# Radøy kommune

## Saksframlegg

### Plansak 12602022000400 detaljregulering - Mangersnes bustadområde - revidert framlegg til planavgrensing - førehandsuttale

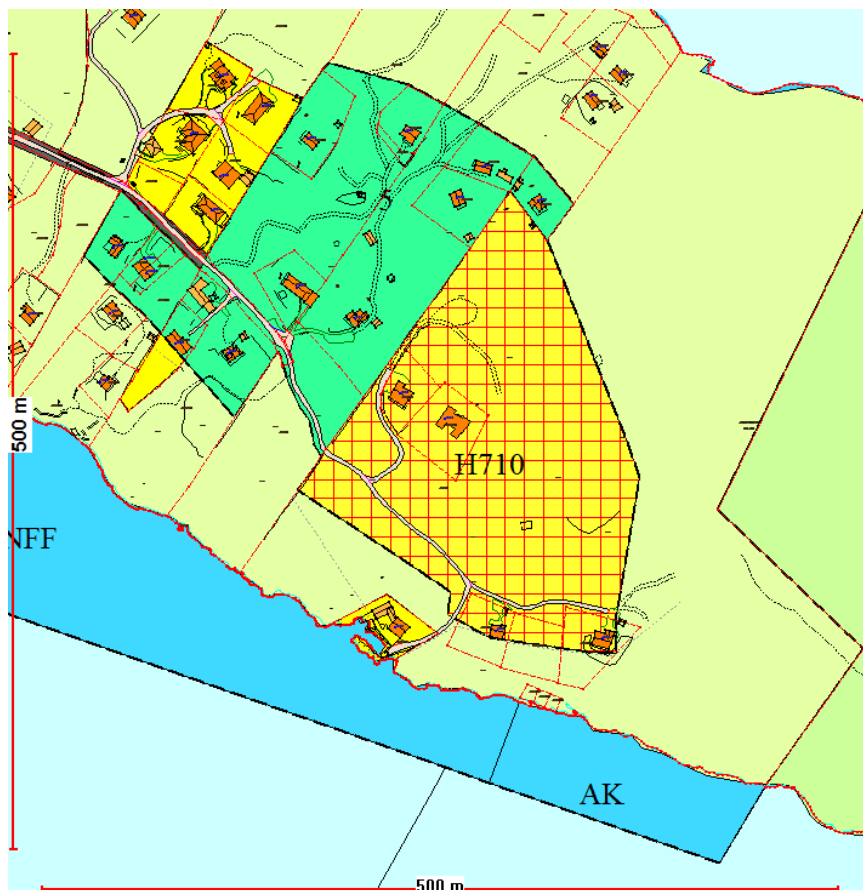
Weglo Design AS har den 18.04.16 sendt inn framlegg til **revidert planavgrensning** med følgjande utgreiing:

- *I fremste bustadrekke ligger deler av byggegrense/formål utenfor LNF område. Her bør en forholde seg til eksisterende hytter og det bør her da være rom for justering som vist på illustrasjonsplan.*
- *Bakre rekke her vil deler av byggegrense/formål for BFS 6 og deler av BFS25, BFS24 ligge i LNF området-her bær det også være rom for justeringer. Husene ligger nedtrukket i terrenget. Se snitt.*
- *Deler av renseanlegg kommer litt utenfor - her bør de også være rom for justering. Evt at en trekker renseanlegg nærmere hytte, men ønsker jo å ha litt avstand til hytten.*
- *Felles naust kommer utenfor - det å etablere felles naust/boder med brygg er positivt for nærmiljøet og fellesskapet.*
- *BF25 og BF26 vil ligge i LNF område, de er nedsenket bak høydedraget og vil være en naturlig del av bolig rekken, se snitt.*
- *Veien SKV9 slynger seg oppover og er svært godt tilpasset*

- Det er for bratt til å koble seg på bolig området i nord fra vei SKV6, en ville fått høye skjæringer og en vil gå igjennom et markert -langstrakt landskapsform .
- Hytten 44/45-44/43 og 44/44 kan også koble seg på den bakre veien SKV9.

Rådmannen har i dialog med forslagsstiller vore tydeleg på at området i sør-aust har vore gjenstand for forhandlingar med fylkesmannen og at det ikkje er tenleg å leggje opp til utbygging inn i LNF-området i sør-aust.

Revidert planavgrensing avviker framleis noko frå føremålsgrensa for bustadområdet i kommuneplanen, men forslagsstiller har redusert byggeområdet i omfang. Før det vert sendt inn komplett revidert framlegg til reguleringsplan ynskjer forslagsstiller signal om planen vil kunne fremjast for høyring og offentleg ettersyn med den planavgresning som no ligg føre.

Hovudutvalet drøfta saka grundig. Utvalet er positiv til at forslagstillar går vidare med planprosessen og fremjar planen for høyring og offentleg ettersyn.

Utvalet har vore på synfaring og sett at planområdet er godt terrengtilpassa og utnyttar topografien på ein god måte. Utvalet meiner det er gode argument for dei endringar som er lagt fram i planarbeidet.

Hovudutvalet er positiv til at forslagstillar går vidare med planprosessen og fremjar detaljreguleringsplan for Mangersnes bustadområde for høyring og offentleg ettersyn.
